**REGIONE  
PUGLIA**

**Dipartimento Ambiente, Paesaggio e Qualità Urbana  
Sezione Autorizzazioni Ambientali**  
[servizio.ecologia@pec.rupar.puglia.it](mailto:servizio.ecologia@pec.rupar.puglia.it)

**Oggetto: [ID\_VIP: 10194] Istanza per il rilascio del provvedimento di VIA ai sensi dell'art. 23 del D.Lgs. 152/2006, relativa al progetto per la realizzazione di un impianto eolico, costituito da 5 aerogeneratori di potenza unitaria di 7,2 MW, per una potenza complessiva d'impianto pari a 36 MW, da realizzarsi nel Comune di Santeramo in Colle (BA) in località "Vallone della Silica", incluse le relative opere di connessione alla RTN ricadenti anche nel Comune di Matera (MT).  
Proponente: Q-Energy Renewables 2 S.r.l.**

Figura 3 - buffer di 3 km dalle torri eoliche

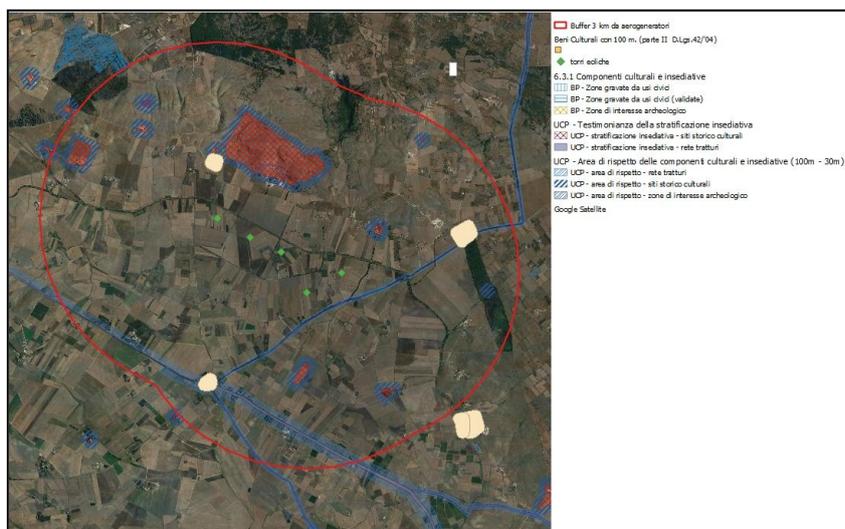
Inoltre le torri eoliche sono poste **a meno di 3 km** da beni di cui alla Parte II del D.Lgs n. 42/2004, come di seguito riportato:

- **Masseria Grottillo – Vincolo diretto istituito ai sensi della L. 1089/39, codice ARC0418;**
- **Stazione di Porta – Masseria con chiesetta – Vincolo diretto istituito ai sensi della L. 1089/39, codice ARK0258;**
- **Masseria Torretta – Vincolo diretto istituito ai sensi della L. 1089/39, codice ARK0259;**
- **Regio Tratturo Melfi - Castellaneta;**
- **Regio Tratturello Santeramo - Laterza.**

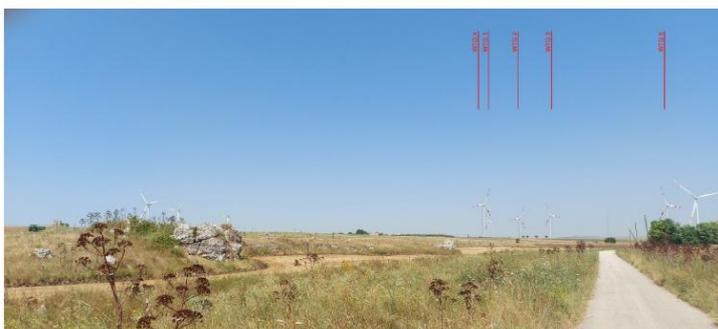
Con riferimento alle **Componenti ecosistemiche e ambientali e idro-geomorfologiche** le torri eoliche sono limitrofe al BP *"Fiumi, torrenti e corsi d'acqua iscritti negli elenchi delle acque"*

*pubbliche*” e a *“formazioni arbustive in evoluzione naturale”* e potrebbero avere rilevanti effetti ai fini della conservazione della biodiversità dell’area di intervento, in quanto le aree interferite dal progetto rappresentano un corridoio terrestre a naturalità residuale per la presenza di formazioni vegetazionali funzionali per la connessione e lo spostamento delle popolazioni.
